1.1. Projeto de instalações elétricas

MEMORIAL DESCRITIVO PROJETO DE INSTALAÇÕES ELÉTRICAS

OBRA: UFGPA
END.: RUA SETE DE SETEMBRO 1131 - CENTRO - PORTO ALEGRE
PROF.: UFGPA

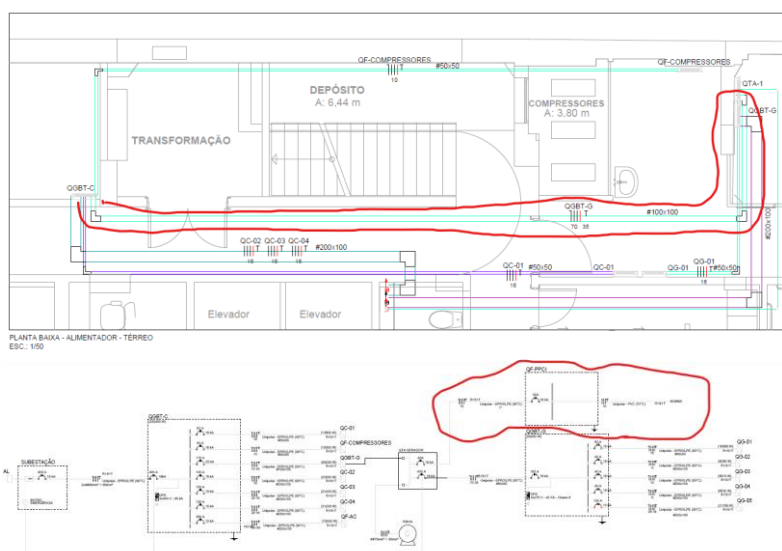
1.1.1. Prever mais pontos de tomadas na recepção da entrada nas paredes laterais e traseira (possíveis locais para central de alarme e monitoramento CFTV – compatibilizar com essas disciplinas) - especificação não atendida;

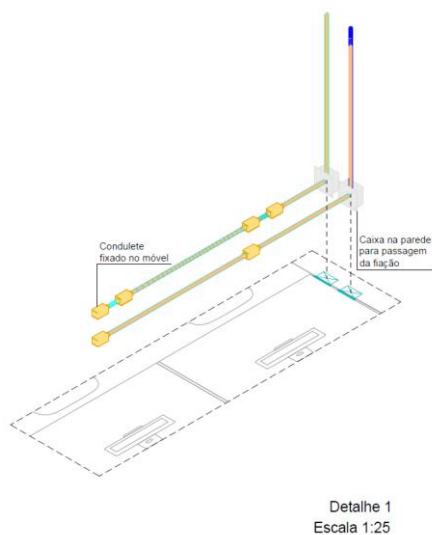
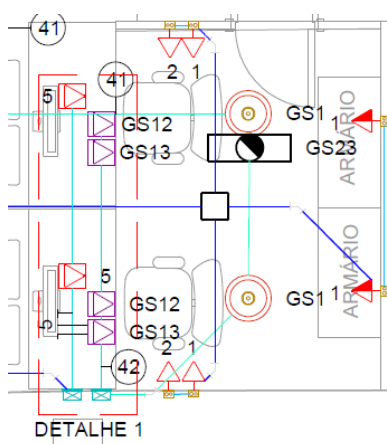
1.1.4. Não há necessidade de todas as tomadas do balcão da sala de espera (GS12 e GS13) estarem no gerador. Essas tomadas podem ser previstas na mesa, vindas da parede. Não usaremos tomadas de piso. - solicitação parcialmente atendida. Faltou indicar como será essa descida de energia. Desenhar detalhamento.

R.: Atendido e criado detalhe (não consta mesa no IFC, por esse motivo não aparece).

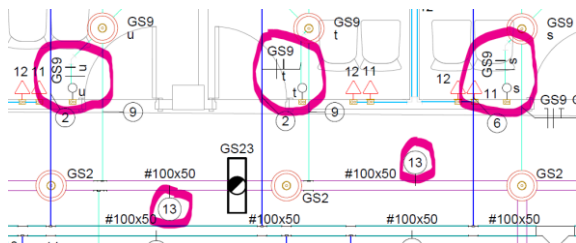
1.1.10. Não foi entregue a versão executiva do projeto; - Especificação não atendida. Devem ser mostrados os condutores existentes em cada trecho de eletrocalha, eletroduto ou canaleta, principalmente nos circuito de iluminação, onde há retornos;

R.: Foi realizado em geral no projeto.

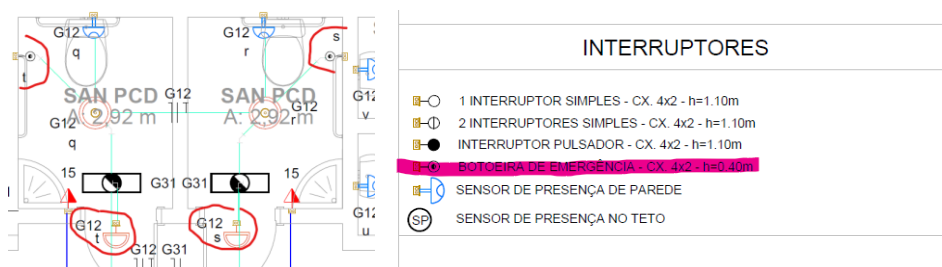
1.1.11. Incluir tomadas para botoeiras de emergência nos banheiros PCDs, observar normas de acessibilidade - Especificação não atendida. Deve ser incluída uma tomada, de 100 VA, a 30 cm do piso acabado, próxima a bacia sanitária. Neste tomada pode ser ligado um sistema de alarme, onde um PCD que tenha se acidentado ao utilizar o sanitário aciona uma botoeira que soa um alarme, alertando que este precisa de ajuda;

R.: A alimentação elétrica fica em cima da porta na luminária de chamada e esta é interligada com a botoeira de chamada PCD, conforme projeto.

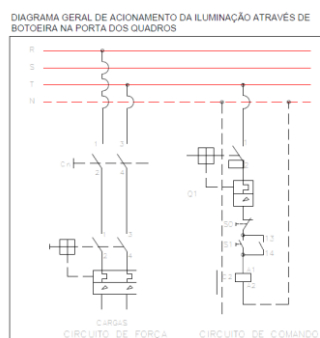
1.1.12. Prever o acionamento setorizado das luminárias que serão comandadas da porta do quadro. - incluir botoeiras na legenda e especificações da instalação no memorial - Especificação não atendida. Os quadros de iluminação devem mostrar as botoeiras de acionamento, quando aplicável (circulações e áreas de manutenção);

R.: Os diagramas dos quadros estão mostrando as contadoras e o esquema abaixo mostra o acionamento das botoeiras: As botoeiras não tem uma instalação específica, conforme diagramas apresentados elas estão nas portas dos painéis. Foram descritos no item 10.6. do memorial descritivo.

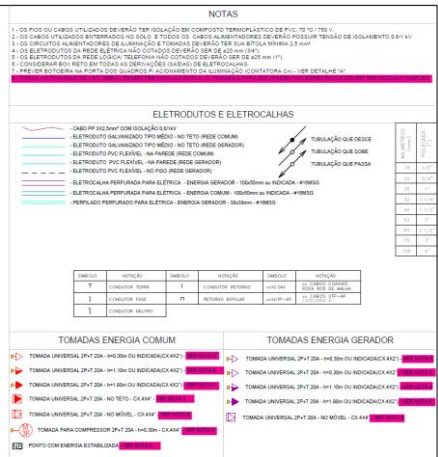
1.1.17. Todas as tomadas de uso geral devem ter módulo duplo, descrever em projeto. Tomadas para equipamentos específicos módulo simples - Especificação não atendida;

R.: Item atendido.

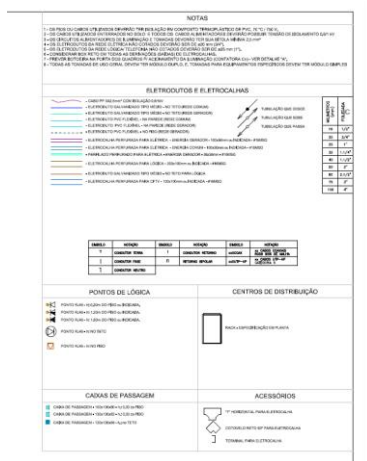
1.1.32. A legenda indicada no desenho é para projeto elétrico, não tem todos os elementos de lógica. Separar os projetos;

R.: Item atendido conforme imagem abaixo.

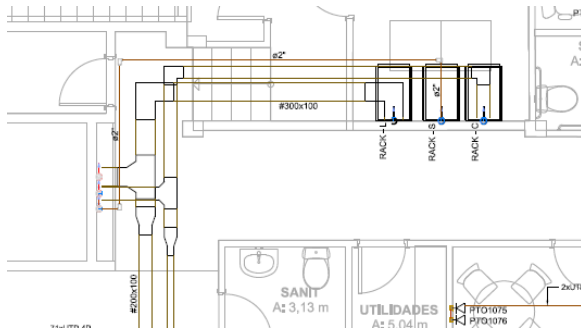
1.1.34. Mostrar a conexão entre o hack e o shaft (2º pavimento);

R.: Item atendido conforme imagem abaixo.

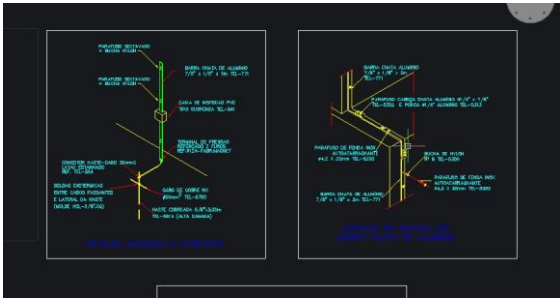
1.1.40. Mostrar cortes com detalhes das descidas - Especificação não atendida;

R.: Os detalhes de descida estão presentes no projeto de SPDA, conforme imagem abaixo:

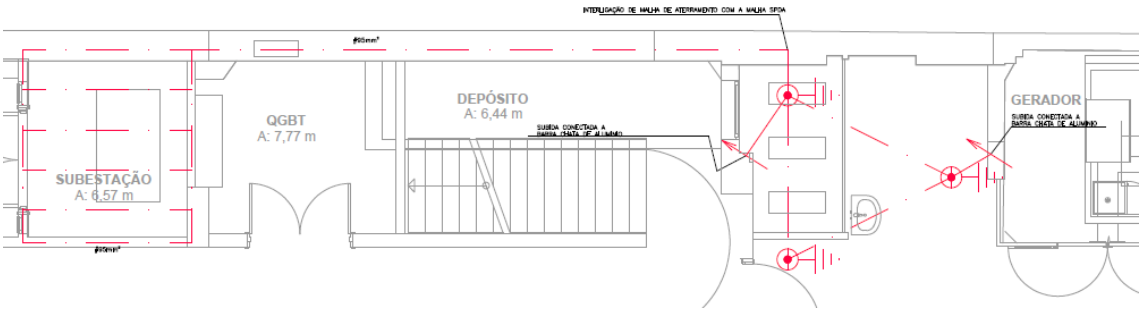
1.1.41. Indicar malha de aterramento para a subestação e se esta será conectada a malha do SPDA;

R.: Inserida malha de aterramento e foi conectada à malha existente.
